2025 年 10 月
考世美贸易有限公司

关于 35MPa 规格油压单动支撑器
型号变更的通知 (model TNC→TNE)

尺寸变更一览

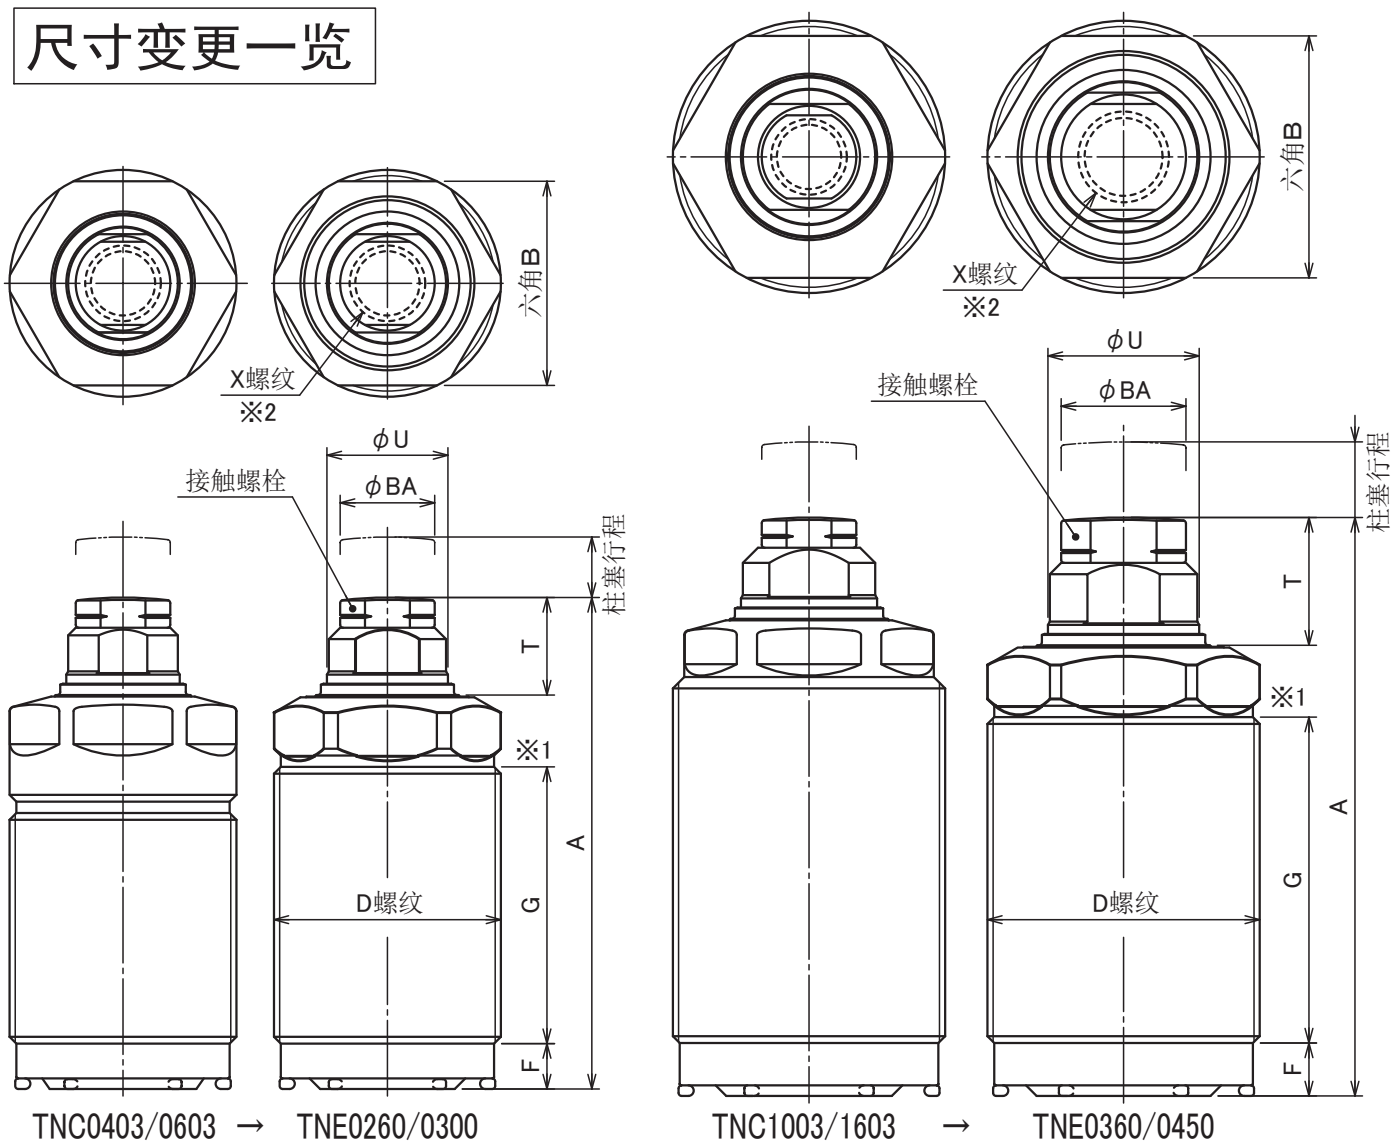
- 支撑力提升至现行产品的约 1.5~2 倍，置换后，可提高加工精度等性能。
 - 本体的安装尺寸与现行产品有互换性。
- 但，请务必确认另附的「尺寸变更一览」中标注※符号处内容，若存在干涉等问题，
敬请垂询我司营业人员。

型号		TNC0403 → TNE0260	TNC0603 → TNE0300	TNC1003 → TNE0360	TNC1603 → TNE0450
A		无变更	无变更	无变更	无变更
B		无变更	无变更	30 → 32	36 → 41
D		无变更(M26×1.5)	无变更(M30×1.5)	无变更(M36×1.5)	无变更(M45×1.5)
F		无变更	无变更	无变更	无变更
G ※1		26.5 → 32.6	30.5 → 36.6	48.4 → 43.1	53.4 → 51.7
T		无变更	无变更	13.4 → 16.9	17.9 → 18.8
U		12 → 14	15 → 16	18 → 20	22 → 25
X(标称×深度) ※2		M8×12 → M10×11	无变更(M10×11)	M10×11 → M12×13	无变更(M12×13)
BA		11.5 → 12.5	无变更	12.5 → 16.5	无变更
柱塞行程		无变更	无变更	无变更	无变更
柱塞弹簧力 ※3	L型	4.0~5.8N → 5.3~ 7.8N	4.7~7.8N → 6.6~ 9.7N	5.8~ 9.7N → 9.3~14.6N	8.3~14.6N → 11.8~18.6N
	H型	5.6~8.0N → 7.0~11.0N	6.2~11.0N → 9.0~13.5N	7.8~13.5N → 12.1~21.9N	10.1~22.0N → 15.4~33.4N
35MPa油压时的支撑力		4.4kN → 9.4kN	7.1kN → 11.5kN	11.7kN → 17.9kN	16.3kN → 24.8kN
21MPa油压时的支撑力		2.3kN → 5.2kN	3.8kN → 6.5kN	6.2kN → 10.1kN	8.7kN → 14.0kN
使用压力范围		无变更(7~35MPa)

※1.若安装底面的埋入深度较深，请确认与G尺寸上部是否存在干涉。
※2.沿用现有的接触螺栓时，请确认其与X螺纹尺寸的适配性。
※3.用于轻量・薄壁工件时，请确认其与柱塞弹簧力的适配性。
